NORSK INSTITUTT FOR VANNFORSKNING

PRA 2.10

Driftsundersøkelse av renseanlegg
i
Aust-Agder

Oslo, 15. november 1976

Evjemoen renseanlegg.

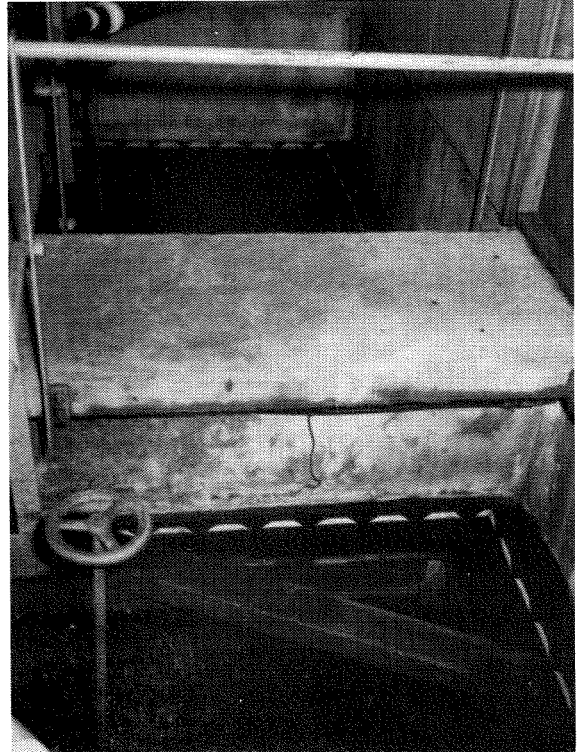
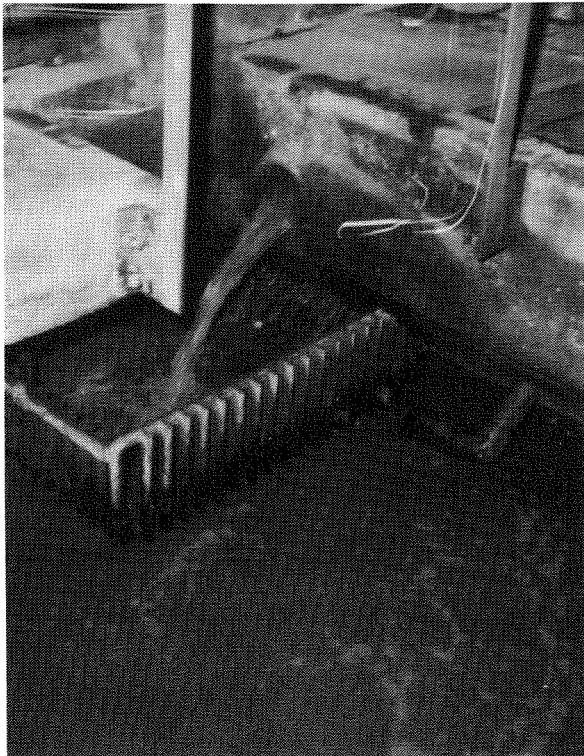
Innløpsarrangementet (med kvern) og kompressoren var plassert sammen i et lite rom hvor det var fryktelig varmt og et uakseptabelt høyt støynivå.

Ristene ved innløpet til de to parallelle luftebassengene hadde for stor stavavstand og var også vanskelig å komme til for rengjøring.

Det ene av de to sedimenteringsbassengene manglet skumskjermer langs utløpsrenna.

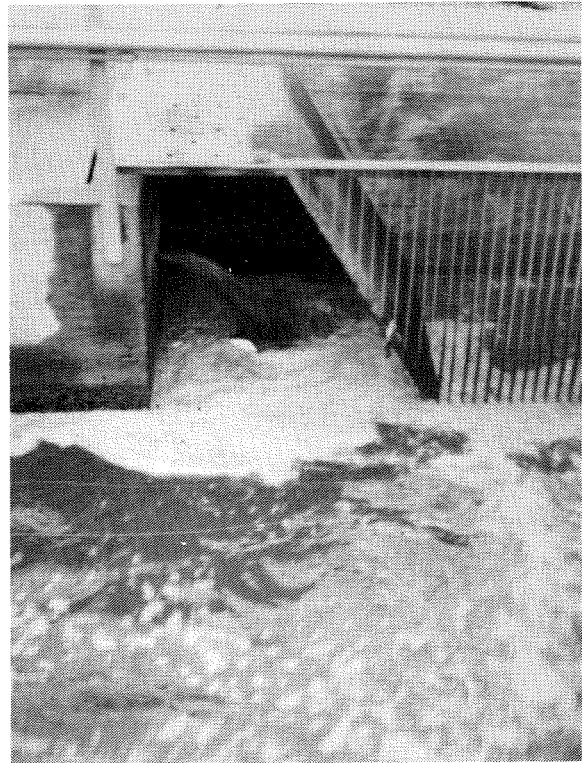
Innløpet til luftetanken passerte en rist som hadde altfor stor stavavstand. Returslammet munner ut innunder rista.

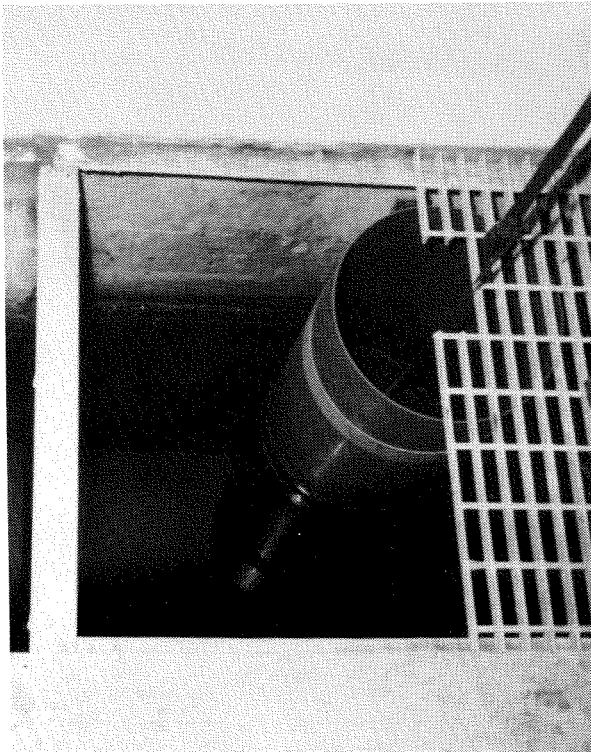
V-overløp ved utløpet med flottørkammer for limnigrafen. P.g.a. stor slamflukt var dette fullt av slam og vannføringsmålingene ble feil.

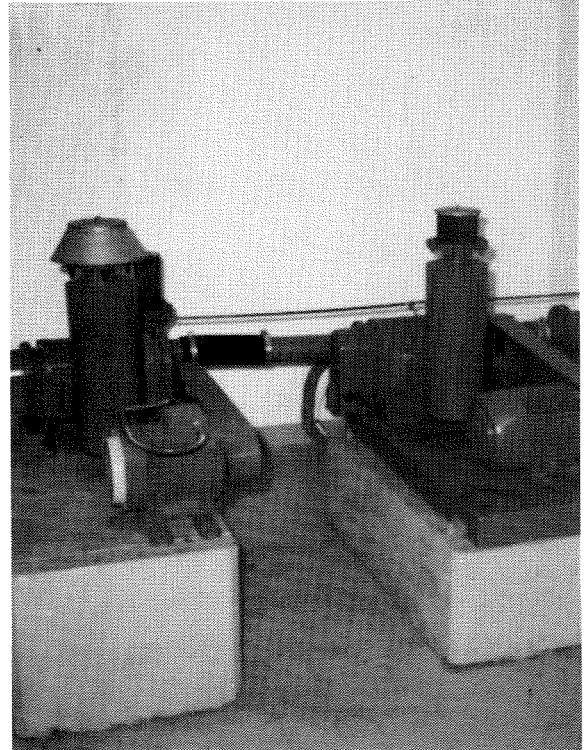
Disse to kompressorene sto i oppholdsrommet og forårsaket et støynivå på 100 dB(A).

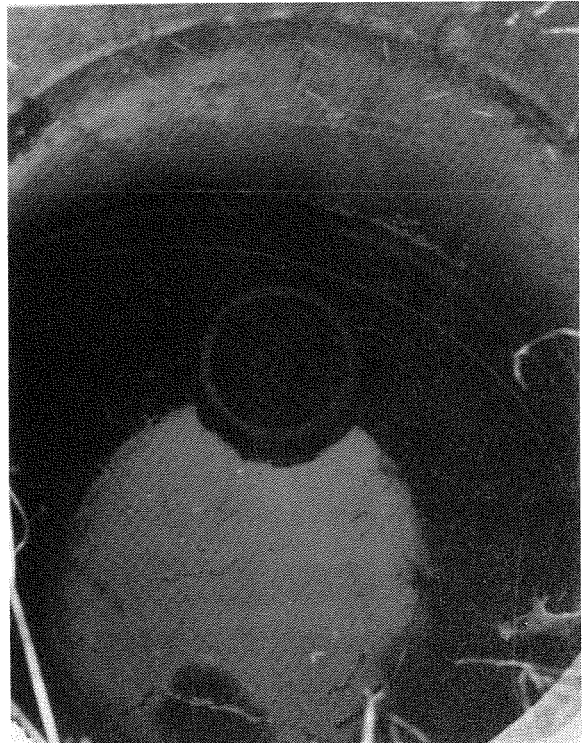
Overløpskummen umiddelbart foran an-
legget hvor mesteparten av avløpsvan-
net ble ført utenom renseanlegget.

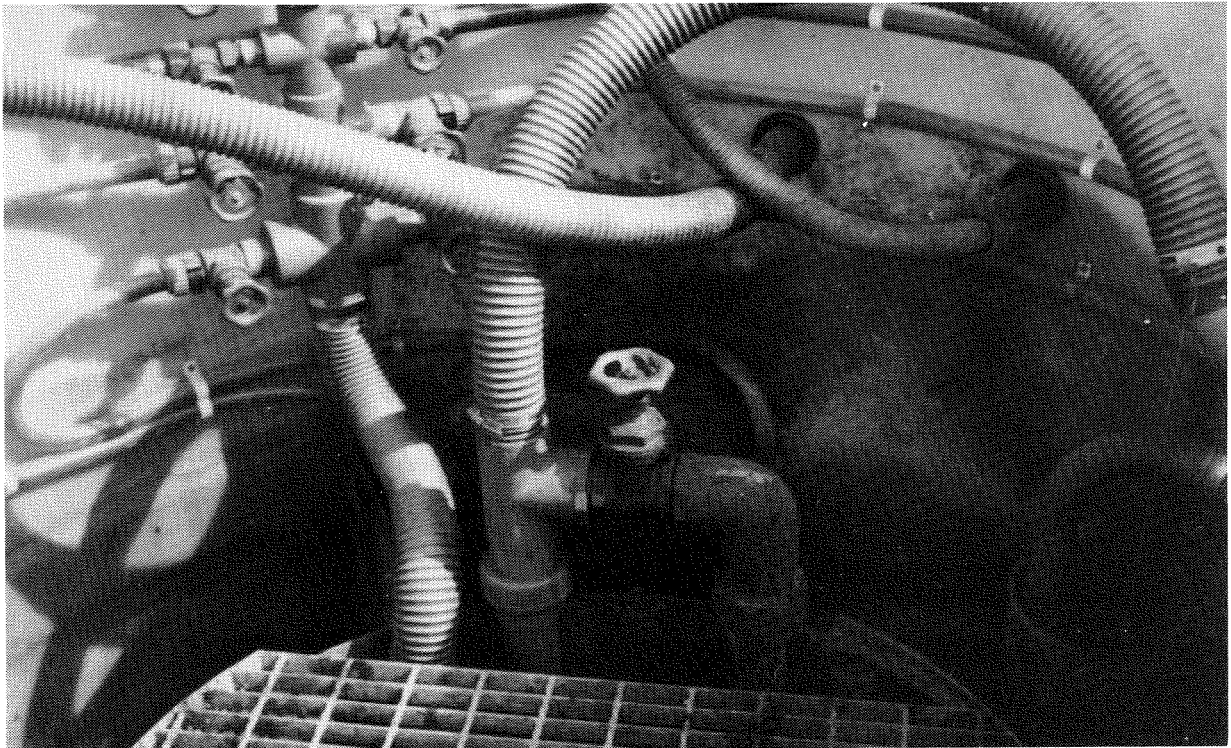
Her er det altfor mange fordelinger av lufta til for-
skjellige mammutpumper og diffusorluftere. Det skal nes-
ten ingenting til for at alt dette kommer i ubalanse.

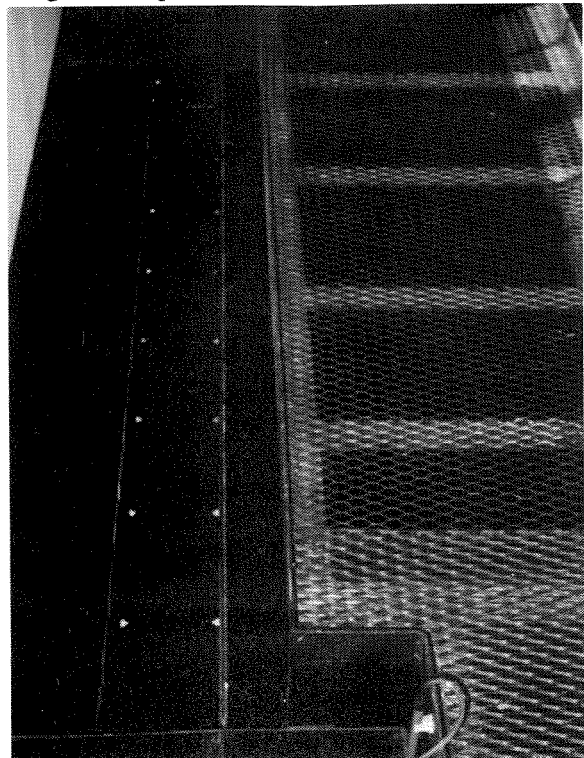
Sedimenteringstanken mangler skumskjermer
langs utløpsrenna.

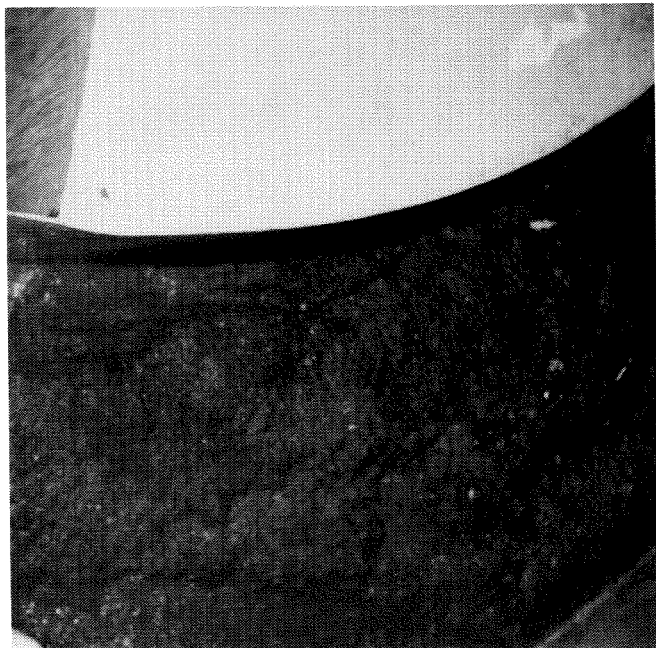
Sedimenteringstanken var full av slam fra topp til bunn.
